RM.0003.12.2020

w sprawie **budowy tras rowerowych związanych z planowaną budową obwodnicy centrum Hałcnowa.**

INTERPELACJA - WNIOSEK – NR 33

Dot.: budowy tras rowerowych związanych z planowaną budową obwodnicy centrum Hałcnowa

Poniższy rysunek przedstawia schematyczny przebieg proponowanej trasy:

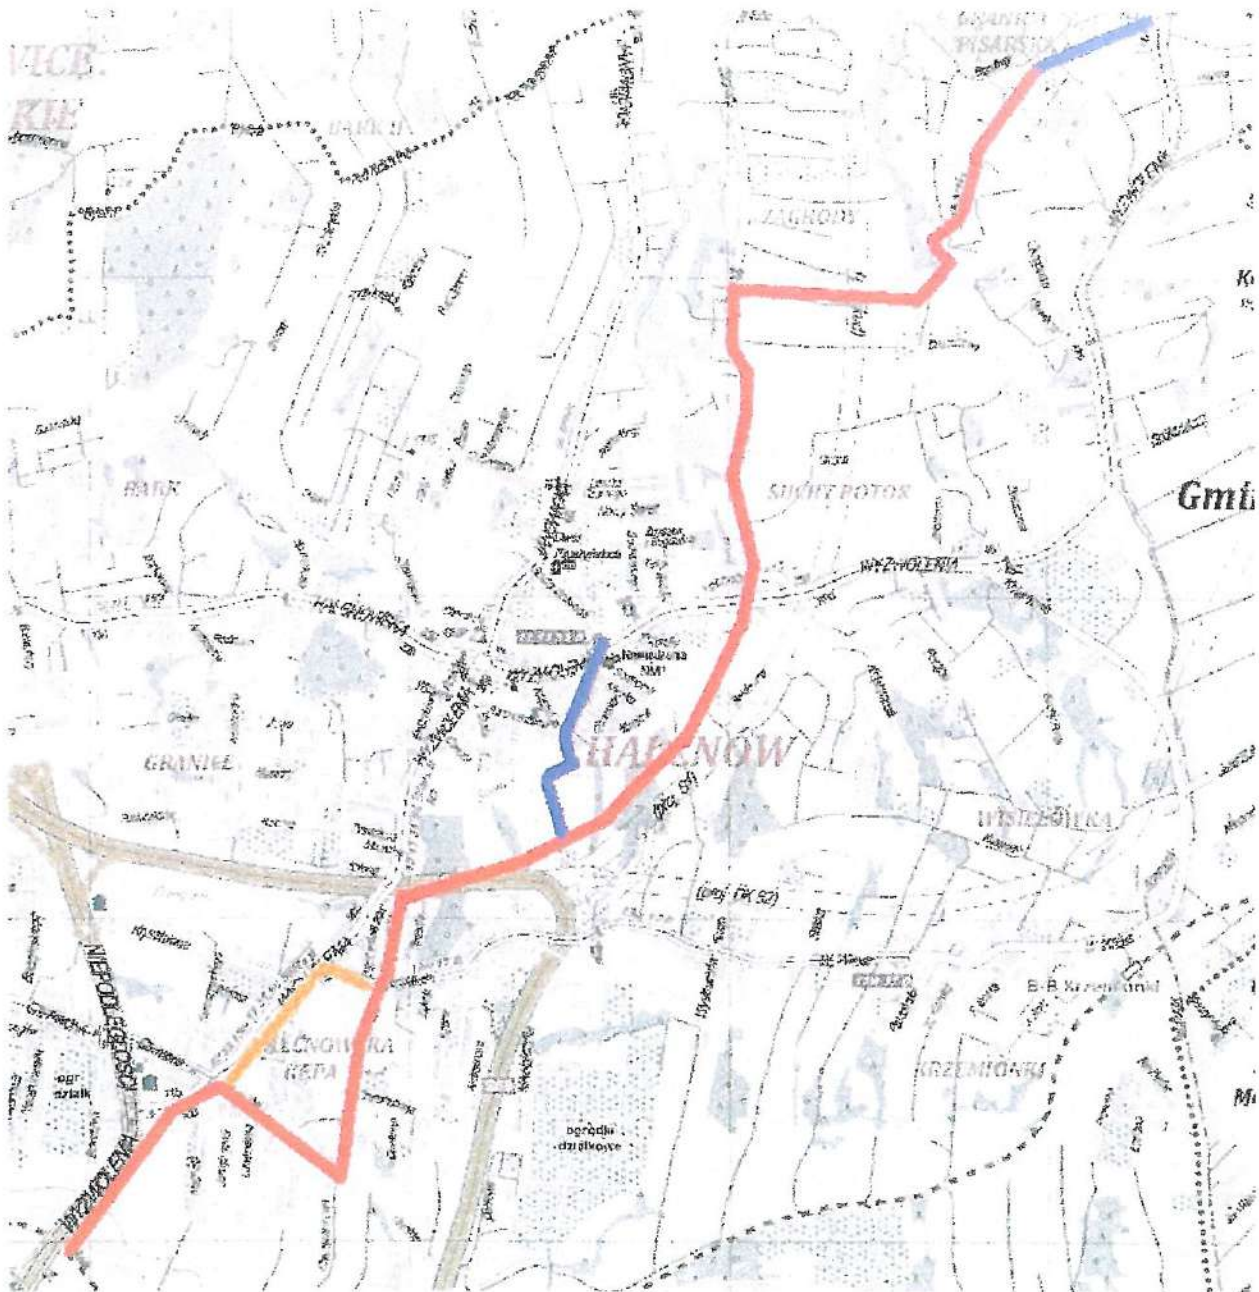
Równocześnie, w ustaleniach pomiędzy miastem a GDDKiA zapisano, iż obwodnica centrum Hałcnowa powinna zostać wyposażona w jednostronny chodnik o szerokości 2,0 m. Wydaje się pożądane, by tę szerokość zwiększyć do wartości zgodnej z cytowanym wyżej zapisem, co przyniosłoby odcinek nowego ciągu pieszo-rowerowego od skrzyżowania planowanej obwodnicy z ul. Księży Las (w okolicy wiaduktu drogi S1) do jej skrzyżowania z ulicami Wyzwolenia i Zagrody.

Takie rozwiązanie, w połączeniu z ewentualną trasą rowerową na przykład poprzez ulice:

- Szlak
- Bukietowa
- Orchidei
- Bzowa
- Krasnoludków (alternatywnie wzdłuż ul. Wyzwolenia i ul. Witosa do ul. Krasnoludków – co wymagałoby pewnej korekty projektu przebudowy skrzyżowania ulic Wyzwolenia – Witosa oraz przebudowy prawego pobocza na ul. Wyzwolenia)
- nowy chodnik od ul. Krasnoludków do ul. Księży Las (pod wiaduktami drogi S1)
- ciąg pieszo-rowerowy wzdłuż obwodnicy centrum Hałcnowa
- ul. Zagrody
- ul. Pisarska (realizacja drogi S1 przyniesie połączenie ulic Zagrody – Pisarska)

przyniosłoby połączenie rowerowe z centrum miasta aż do jego granicy z Piszczowicami. Równocześnie odnoga tej trasy poprzez ulicę Księży Las do centrum Hałcnowa dałaby połączenie z planowanym miejscem wypoczynkowym dla rowerzystów w rejonie hałcnowskiego Domu Kultury i połączenie z planowanymi trasami dojazdowymi od tego miejsca do lokalnych hałcnowskich atrakcji.

Kluczowym elementem, umożliwiającym utworzenie takiej trasy, jest budowa ciągu pieszo-rowerowego wzdłuż planowanej obwodnicy centrum Hałcnowa. Dlatego też wnoszę o jego uwzględnienie w planach inwestycyjnych.
